ISK Gouda

Inspectie Brandveiligheid

Rapportnummer: 23090-RA002_v1.0

Documentdatum: 08-02-2024

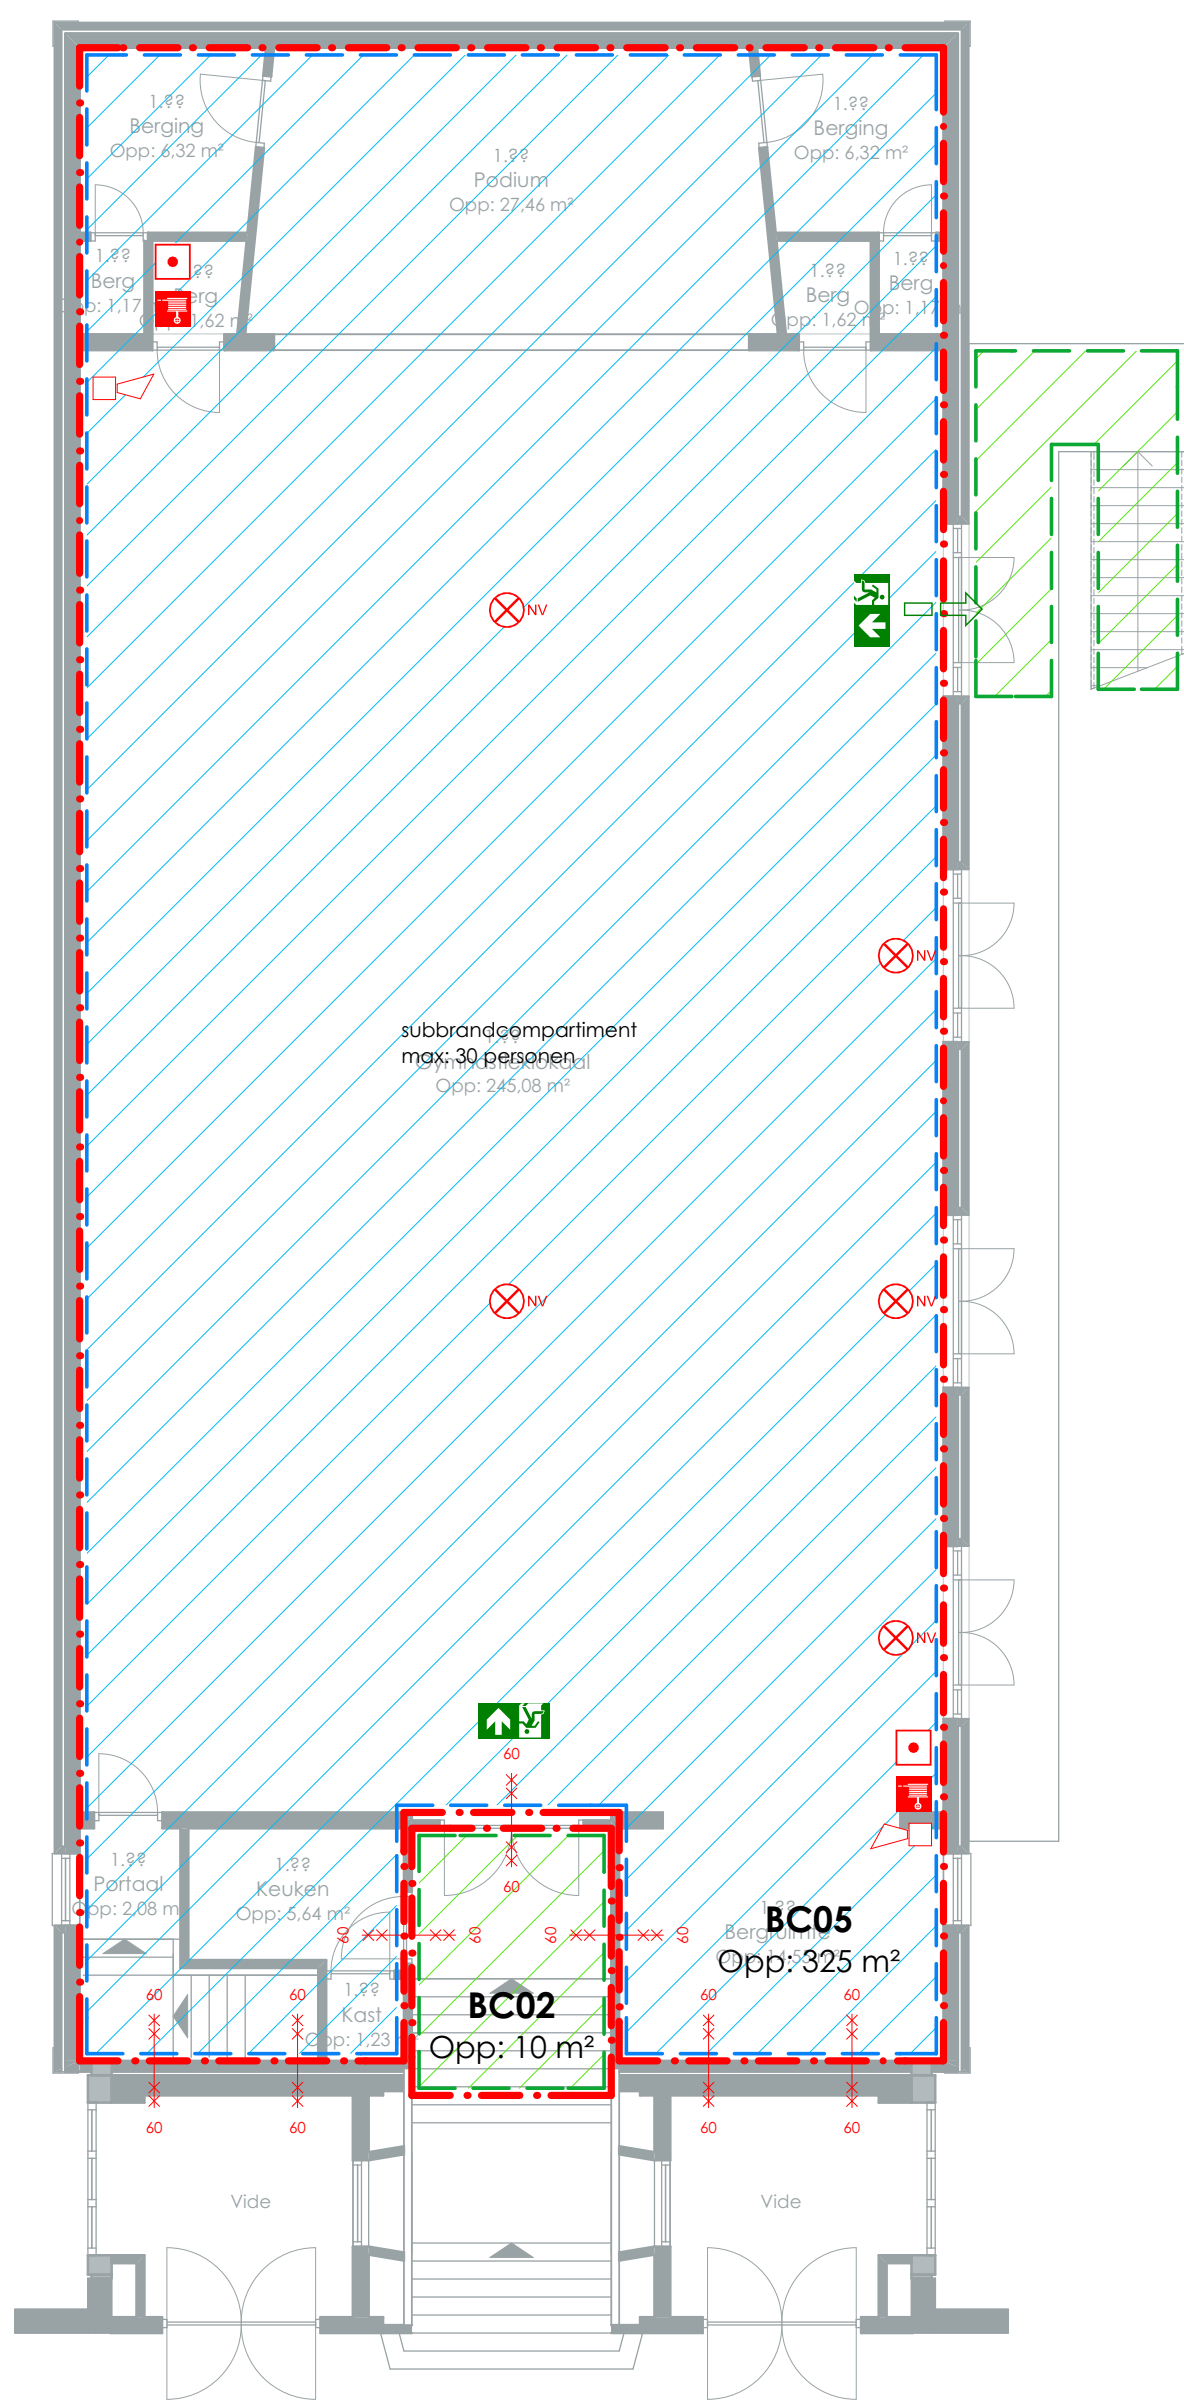
Brandslanghaspel en handbrandmelder ontbreken op tekening.

Controleren op doorvoeringen.

Meerdere doorvoeringen niet brandwerend afgewerkt.

Meerdere doorvoeringen niet brandwerend afgewerkt.

Dubbele brandwerende deurconstructie

Hardhouten deurkozijn, sponning 25 mm

Hardhouten deurbladen, dikte 54 mm

Voorzien van brandwerende beglazing, pyrobelite 12 EW60

Voorzien een dranger en kleefmagneten.

4 scharnieren.

Drangers nastellen zodat de deurbladen volledig en recht tegenover elkaar sluiten.

Enkele brandwerende deurconstructie

Dranger ontbreekt

Kleefmagneet niet operationeel.

Zie inspectiepunt 8

Enkele deurconstructie voldoet niet aan 60 minuten brandwerendheid.

Deurblad en kozijn vervangen.

Niet herleidbaar of hier brandwerend glas in zit.

Een raam is niet toegestaan als vluchtroute.

Stickertjes verwijderen.

Verlichte vluchtrouteaanduiding staat in storing.

projectnummer P13044	projectomschrijving Verbouwing Leo Vromanschool Gouda	schaal: 1:100
tekeningnummer P13044_BC-03	onderdeel 1e Verdieping Brandveiligheid	formaat: A1
opdrachtgever Leo Vromanschool	adresgegevens Burg. Martenssingel 15, 2806 CL Gouda	getekend: 04-07-2014
		gewijzigd: 14-07-2014

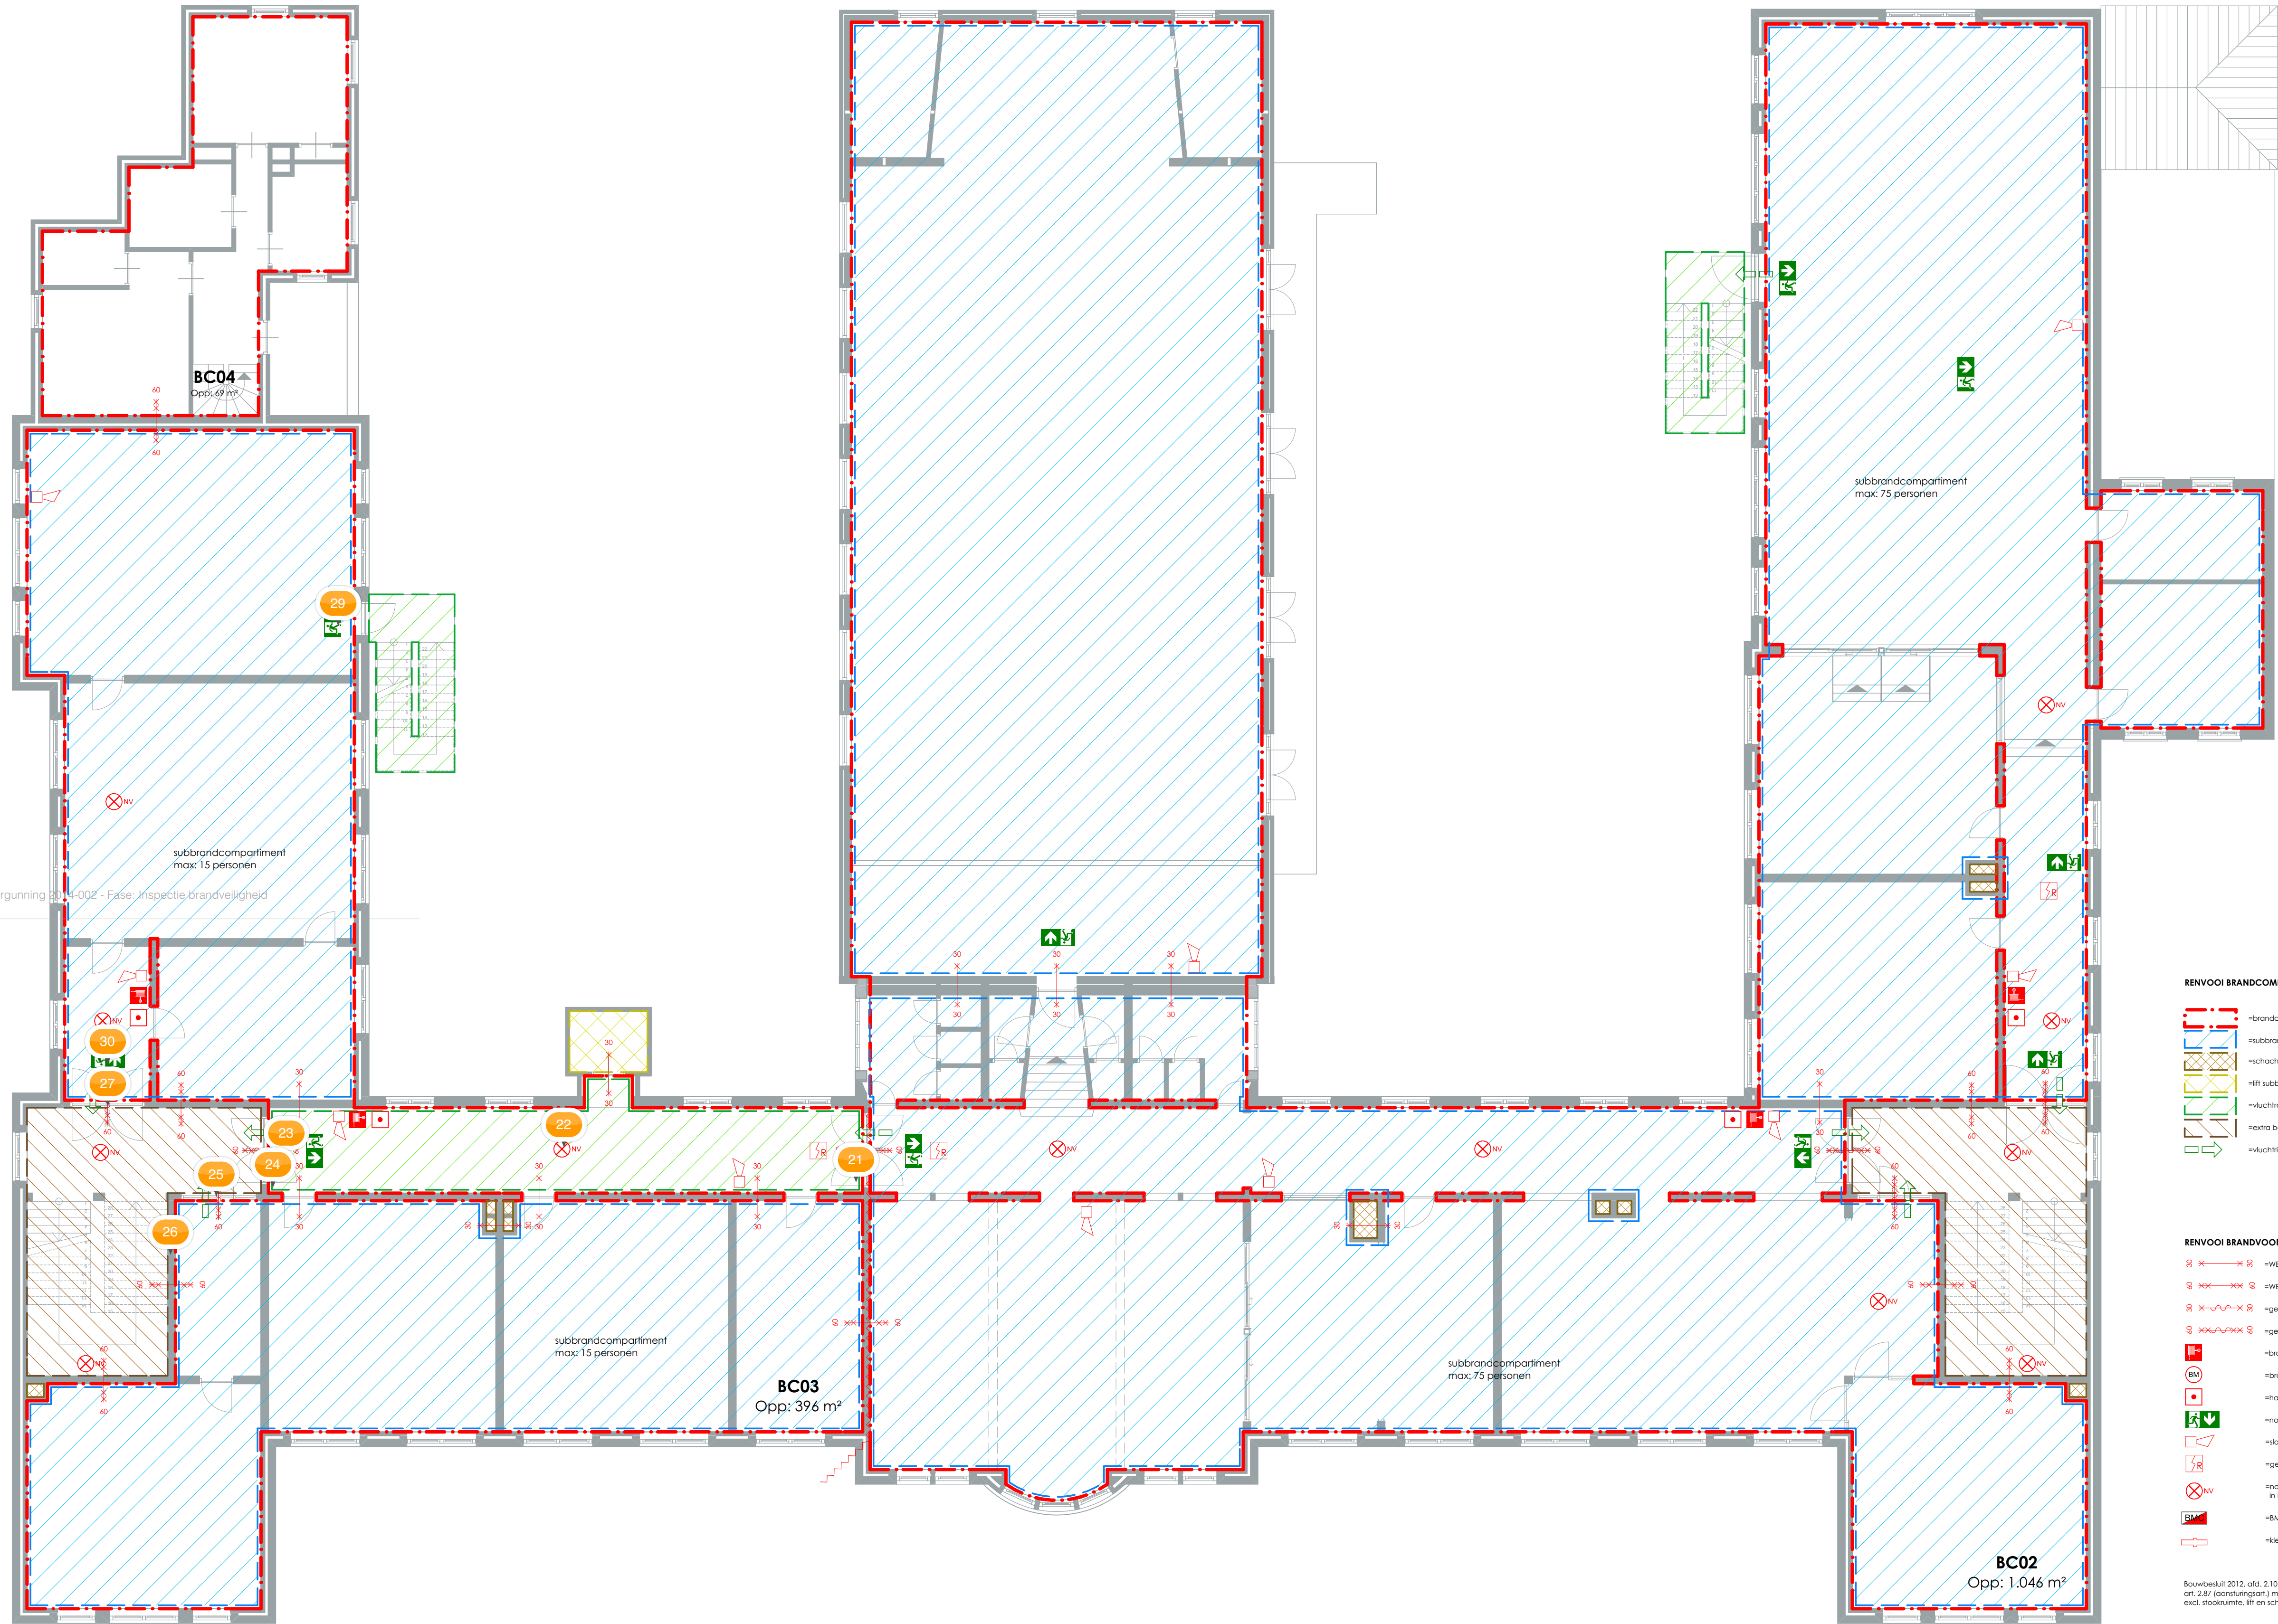
Meerdere doorvoeringen niet brandwerend afgewerkt.

Diverse doorvoeringen niet brandwerend afgewerkt.

Zie inspectiepunt 8

Enkele brandwerende deurconstructie

Dagschoot ontbreekt.

Kleefmagneet niet operationeel.

Zie inspectie 8

Dranger onklaar gemaakt.

Markering brandwerende beglazing ontbreekt.

Zie inspectiepunt 16

Vluchtrouteaanduiding is defect

projectnummer P13044	projectomschrijving Verbouwing Leo Vromanschool Gouda	
tekeningnummer P13044_BC-04	onderdeel 2e Verdieping Brandveiligheid	schaal: 1:100
opdrachtgever Leo Vromanschool	adresgegevens Burg. Martenssingel 15, 2806 CL Gouda	formaat: A1
		getekend: 04-07-2014
		gewijzigd: 14-07-2014

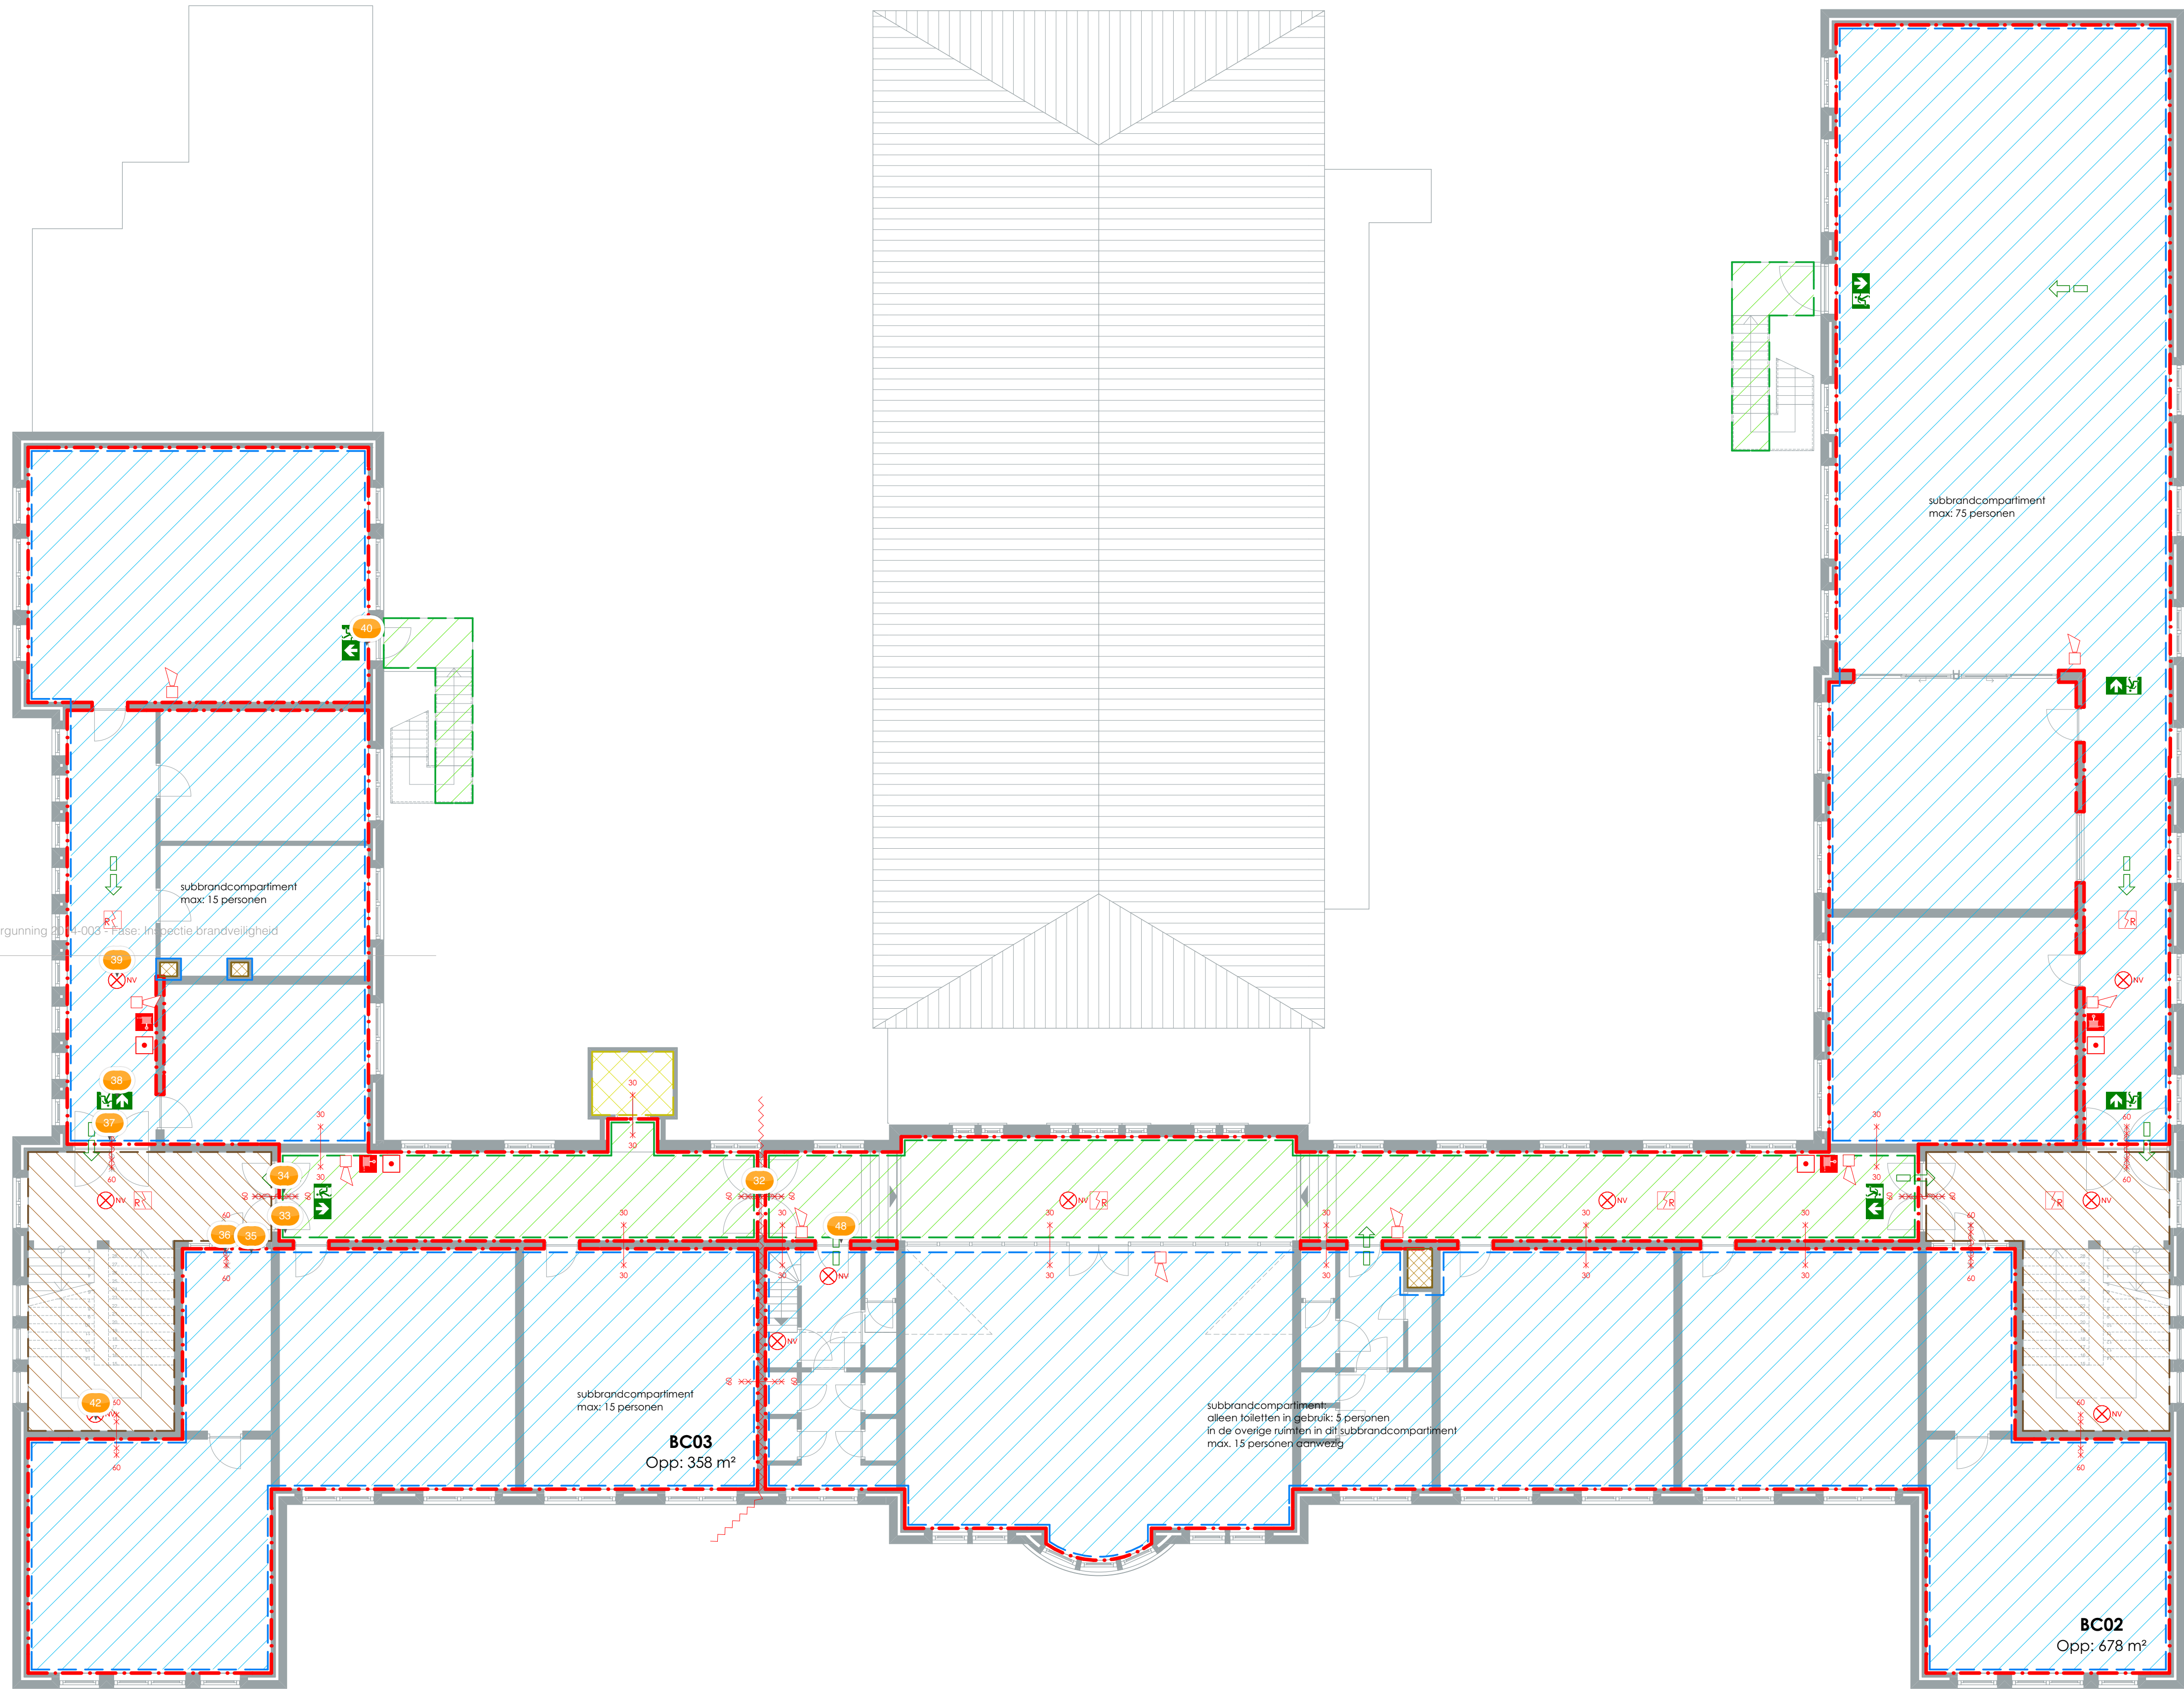
Vluchtrouteaanduiding ontbreekt

Zie inspectiepunt 7.

Doorvoering niet brandwerend afgewerkt.

Brandscheiding ontbreekt.

Zie inspectiepunt 8.

Vluchtrouteaanduiding defect
